【ルームエアコン】本体ソフトウェアアップデート情報

対象機種：2022年モデルのLXシリーズ（LX/DLX/DLX2）全機種

バージョン：03.00

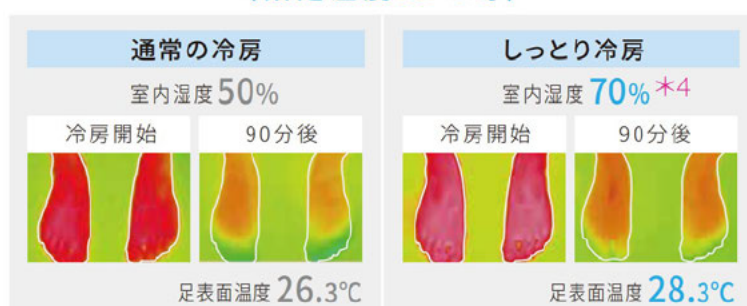
更新内容：「しっとり冷房」機能の新規追加

設定温度に到達した後、湿度を下げすぎないようにコントロールすることで、冷房による乾燥や冷えを抑えられる冷房運転です。
